ZUID-WEST 380 KV OOST – WIJZIGINGSBESLUIT 2

inpassingsplan

14 april 2025

DATUM	14 april 2025
KENMERK	NL.IMRO.0000.EZip15ZW380oostWB2-3000
PROJECT	Inpassingsplan Zuid-West 380 kV Oost wijzigingsbesluit 2
OPDRACHTGEVER	Ministerie van Klimaat en Groene Groei Ministerie van Volkshuisvesting en Ruimtelijke Ordening
AUTEUR	Rho Adviseurs B.V.
STATUS	Vastgesteld

TITLE: Filter vervangen GMK4080

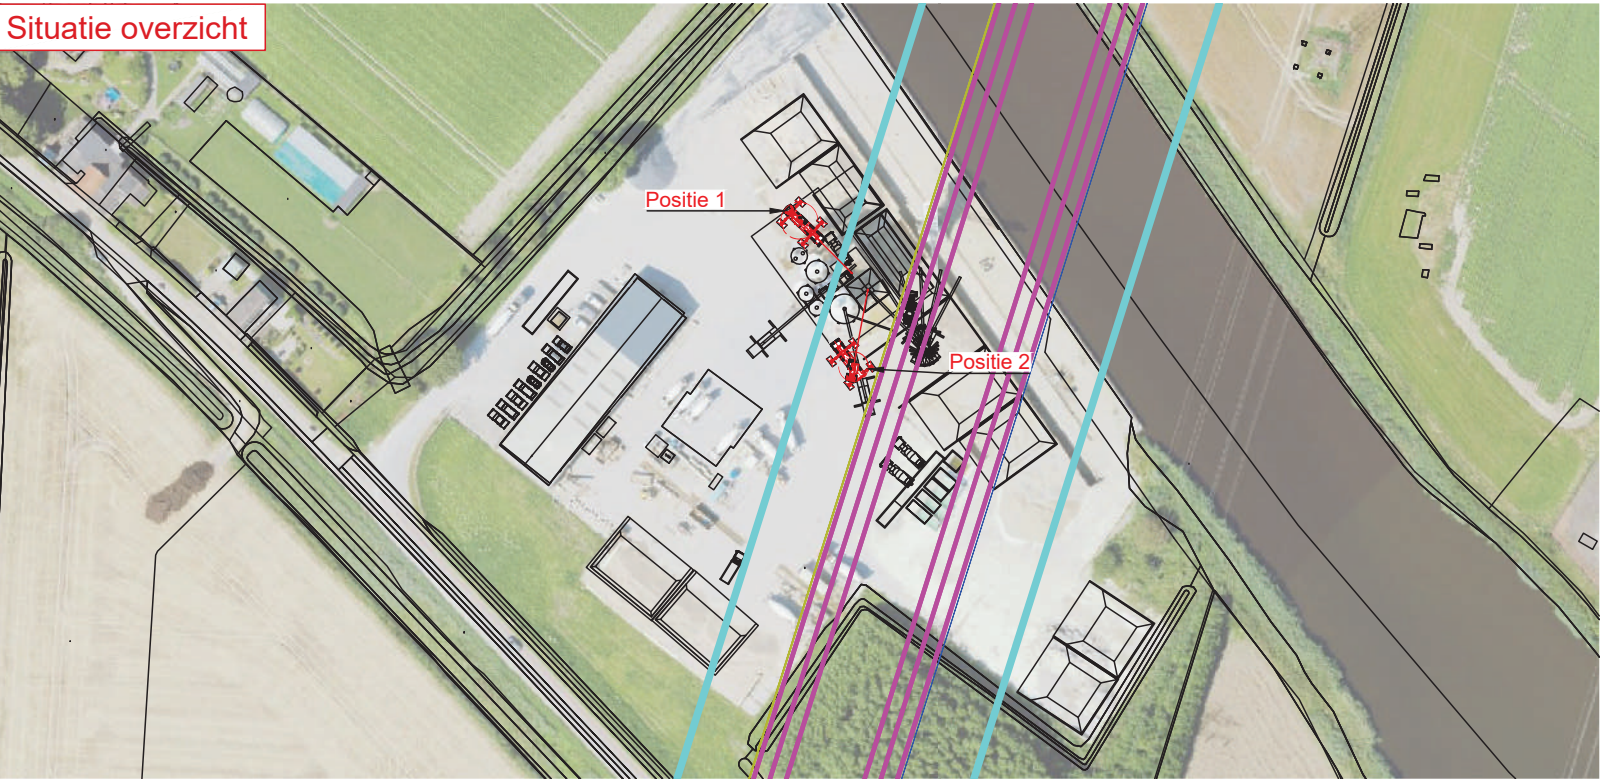
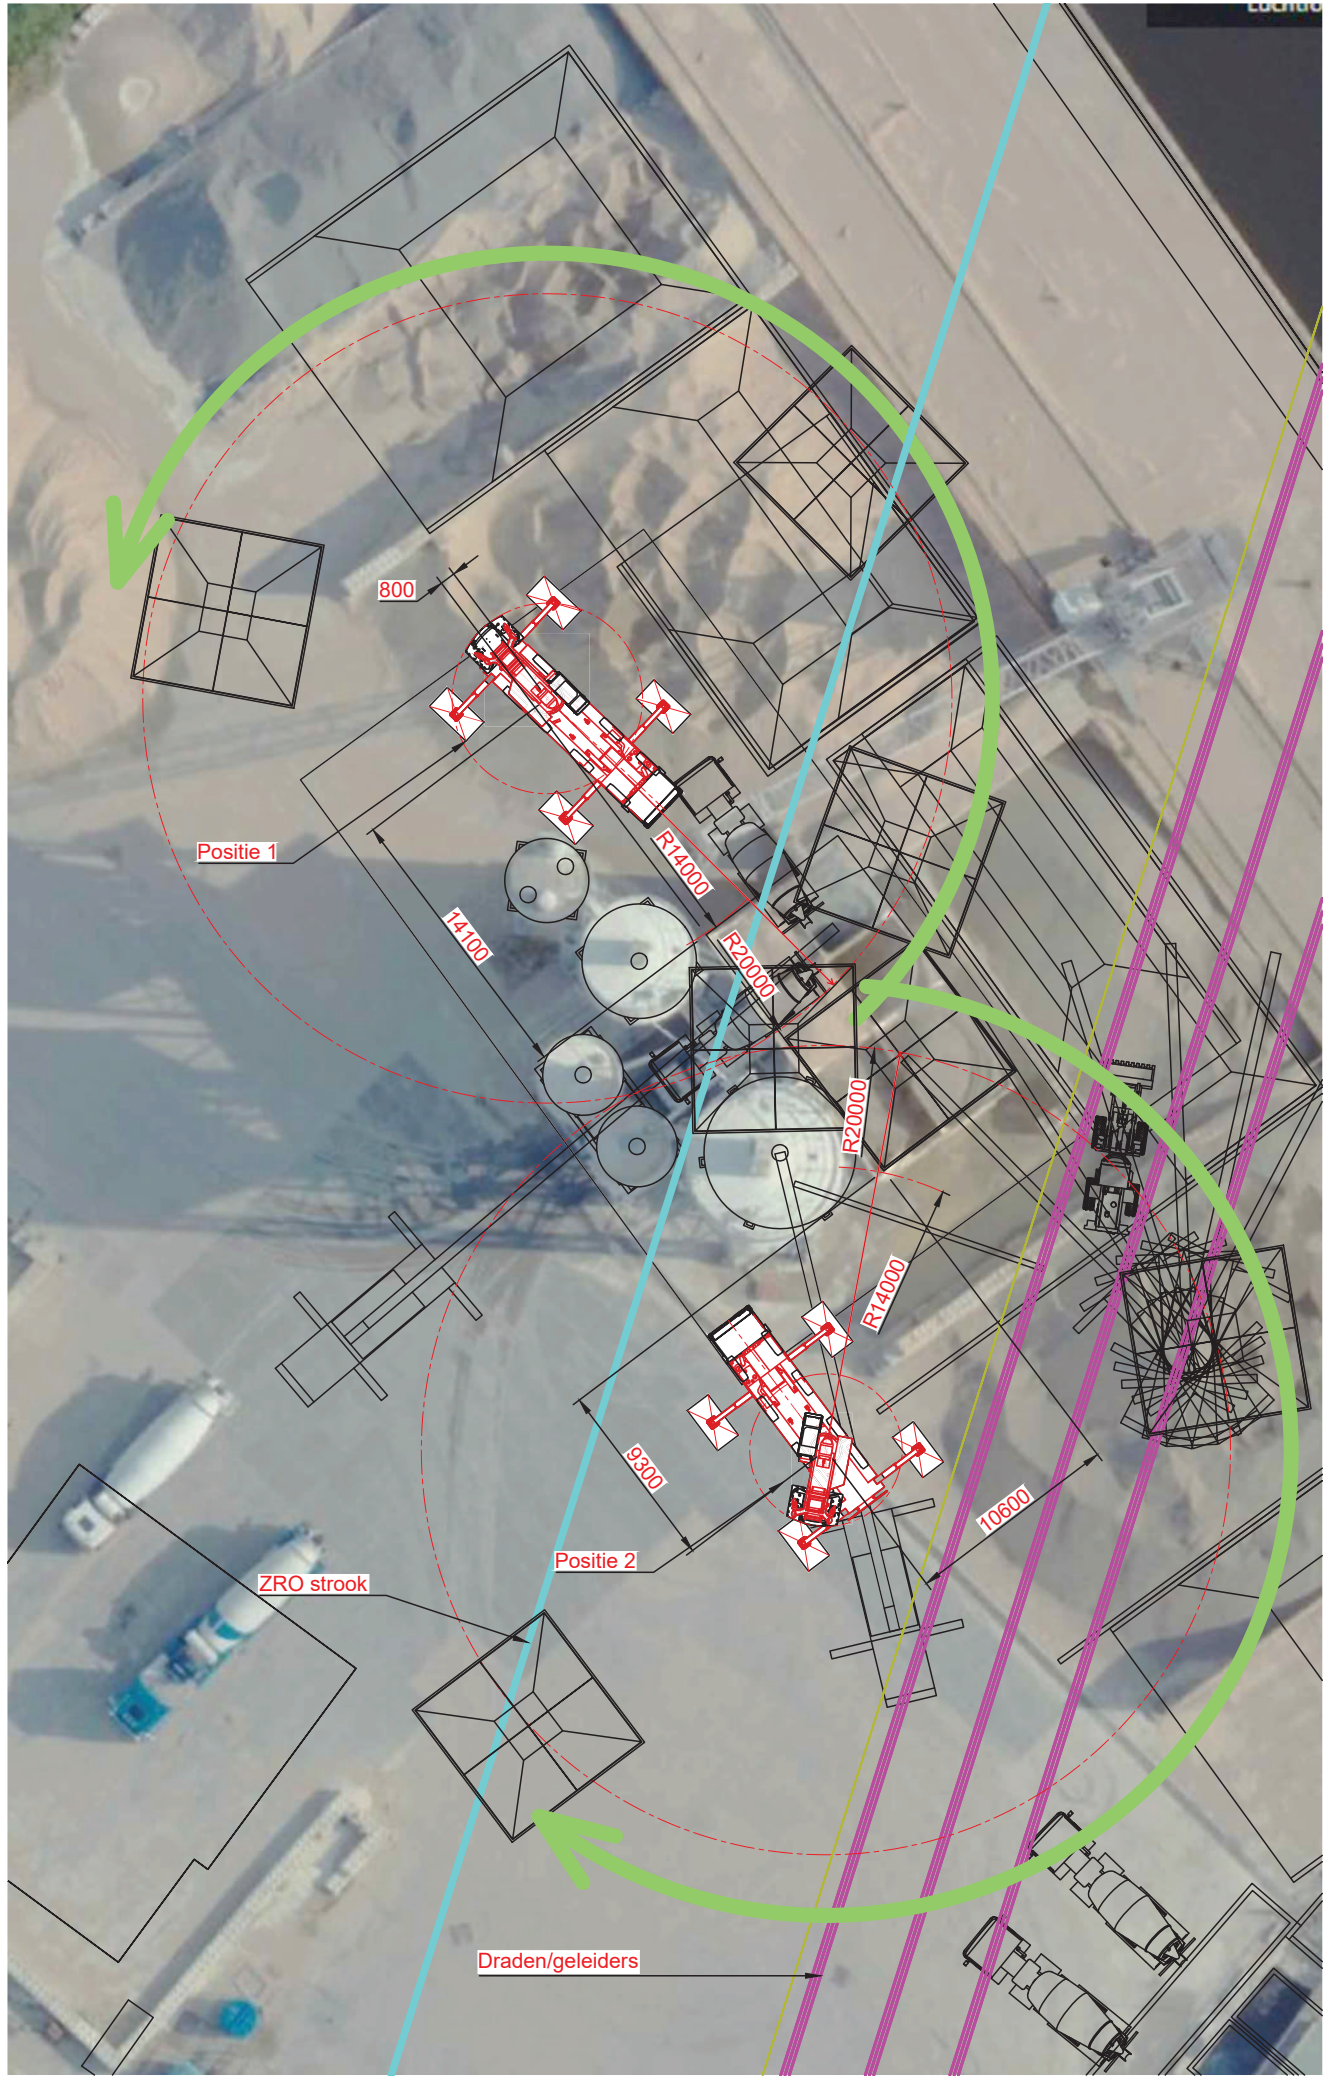
Op de verbeelding 'Filter Vervangen GMK4080' heeft Wagenborg een situatie ingetekend waarbij de mobiele onderhoudskraan op 21 meter afstand van de te tillen filter komt te staan. De maatvoering op de verbeelding

is aangegeven in millimeters. De afstand van 21 meter is onderaan de verbeelding terug te vinden, en aangegeven als **21000** (mm). De door de betoncentrale gestelde hoogte van 40 meter is op de verbeelding aangegeven als 40000 (mm).

Als de kraan op een afstand staat van 21 meter, kan deze 6,7 ton gewicht tillen. Dit is op de verbeelding aangegeven als **Cap. 6.7T @ R21000**.

Uit de verbeelding volgt dat de mastlengte/gieklengte van de kraan 38,7 meter is. Met een mastlengte/gieklengte van de kraan van 38,7 meter kan de filter veilig uit de silo worden getild.

Op de verbeelding is te zien dat er nog een ruime marge zit (ca. 3,5 meter) tussen de gehanteerde hoogte van de mast/giek ten opzichte van de door de betoncentrale gestelde maximale hoogte van 40 meter. Als de filter eenmaal boven de silo uit getild is, kan de mast/giek van de kraan naar links draaien (groene pijl op de verbeelding) en de filter naast de silo's naar maaiveld laten zakken.

Ook als de mobiele onderhoudskraan dicht bij de silo wordt geplaatst tot een afstand van minimaal 15 meter (op de verbeelding aangegeven als **15000** (mm)) en/of als de hoek van de mast/giek van de kraan wijzigt, blijft de mast/giek onder de hoogte van 40 meter en kan de filter veilig uit de silo worden getild.

Werkzaamheden mengerhuis
LTM1090-4.2

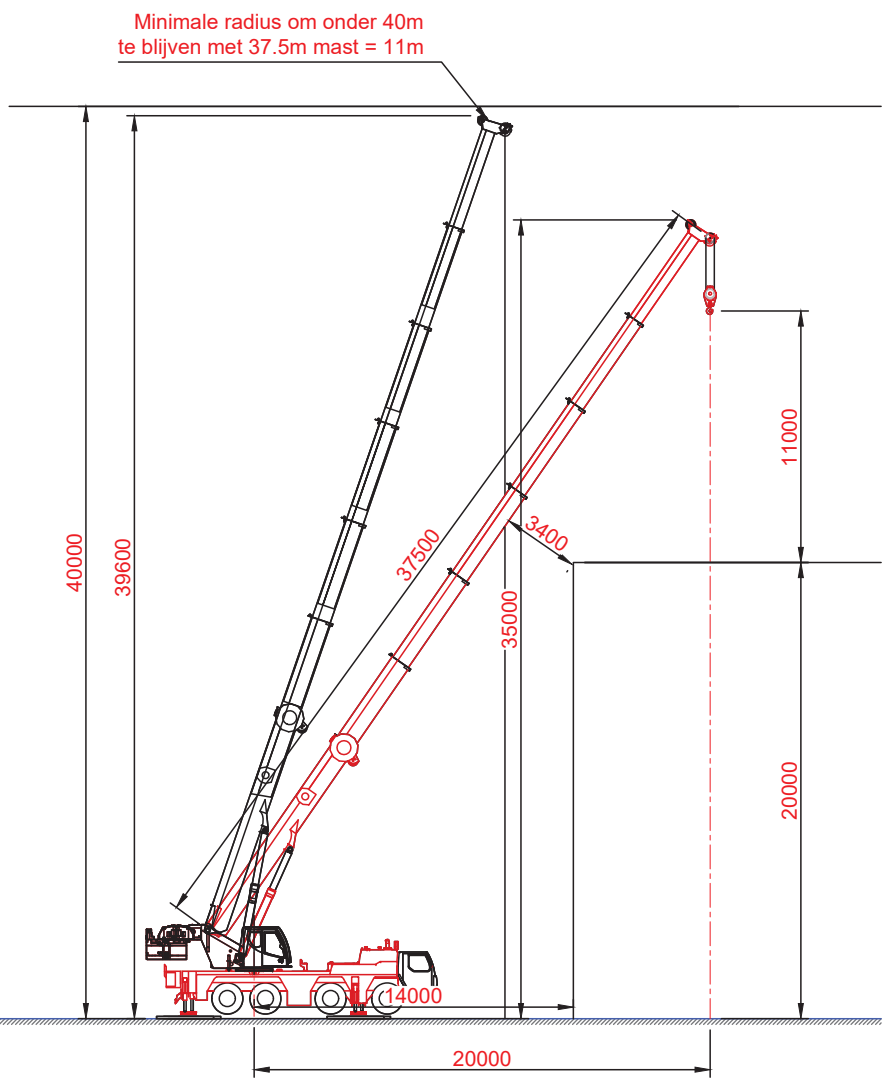
Wagenborg heeft een opstelling uitgewerkt, waarbij de mobiele onderhoudskraan ten noorden/noordwesten van het mengerhuis is geplaatst. Daarbij is ook een locatie ten zuiden/zuidoosten van het mengerhuis opgenomen. Dit is uitgewerkt op de verbeelding 'Werkzaamheden mengerhuis LTM1090-4.2'.

Voor beide posities is de mobiele onderhoudskraan geplaatst op een afstand van 20 meter van de te tillen bakken van het mengerhuis. Dit is op de verbeelding aangegeven als **20000** (mm). De door de betoncentrale gestelde hoogte van 40 meter is ook op de verbeelding aangegeven als **40000** (mm).

Op de verbeelding staat aangegeven dat de capaciteit van de kraan op een afstand van 20 meter tot het te tillen object 9,6 ton is.

Uit de afbeelding volgt dat de mastlengte/gieklengte van de kraan 37,5 meter is. Met een mastlengte/gieklengte van de kraan van 37,5 meter kunnen onderdelen van het mengerhuis veilig getild worden.

Op de verbeelding is te zien dat er nog een ruime marge zit (40000 minus 35000 = 5000 ofwel 5 meter) tussen de gehanteerde hoogte van de mast/giek ten opzichte van de door de betoncentrale gestelde maximale hoogte van 40 meter.

TITLE: **Bunker vervangen AC500 HA**

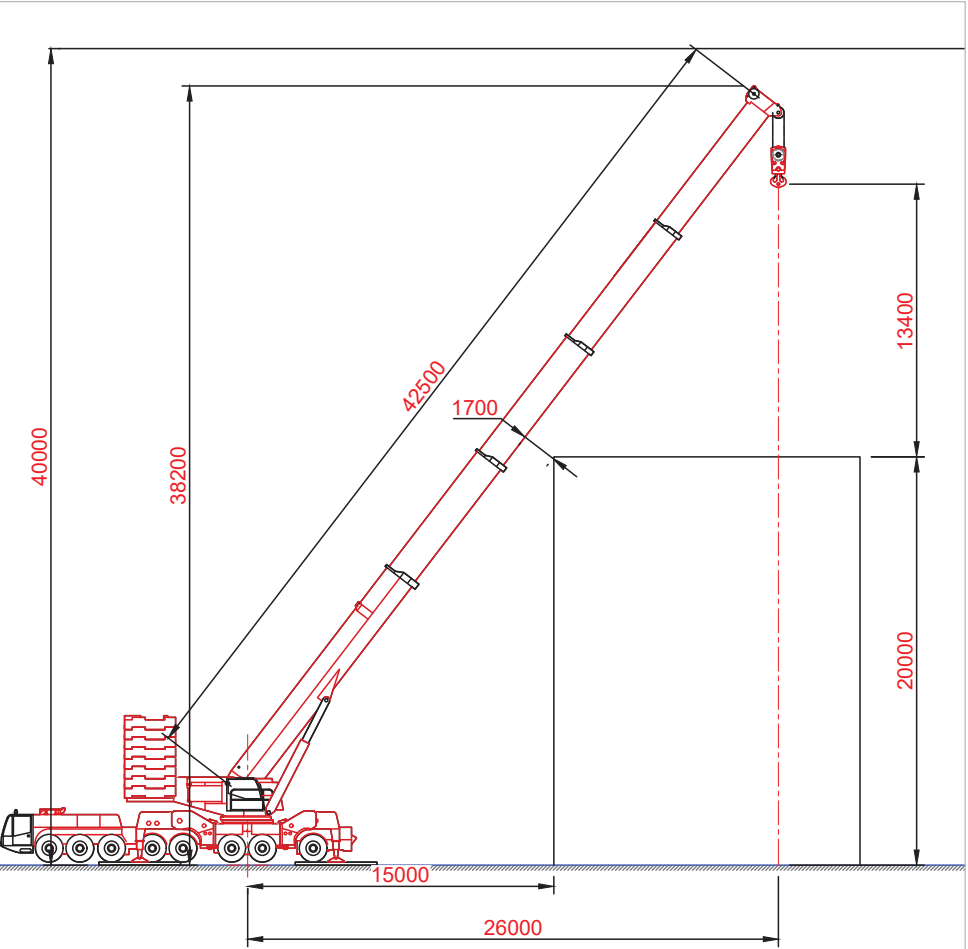
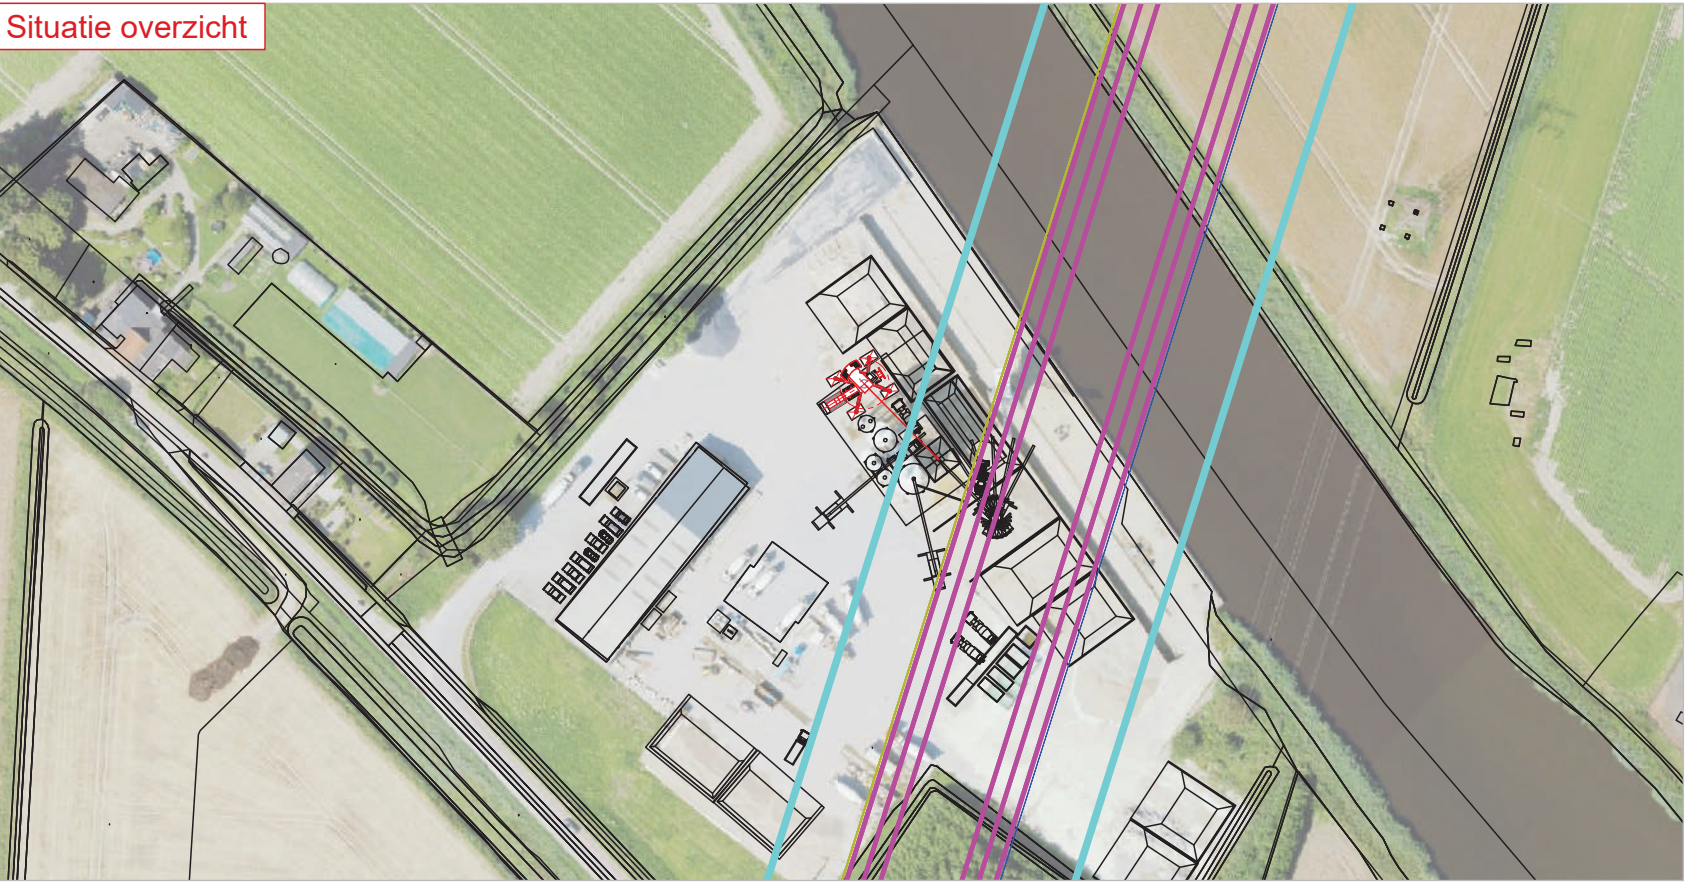
Wagenborg heeft daarvoor een situatie uitgewerkt met een kraan ten noorden/noordwesten van het mengerhuis (Bunker vervangen – AC500 HA). En een situatie ten zuiden/zuidoosten van het mengerhuis (Bunker vervangen – AC500 HA Z/O zijde).

Voor de locatie aan de noord-/noordwestzijde is de kraan op 26 meter afstand geplaatst. Dit is op de verbeelding aangegeven als 26000 (mm). Als de kraan op een afstand staat van 26 meter, kan deze 47,3 ton gewicht tillen.
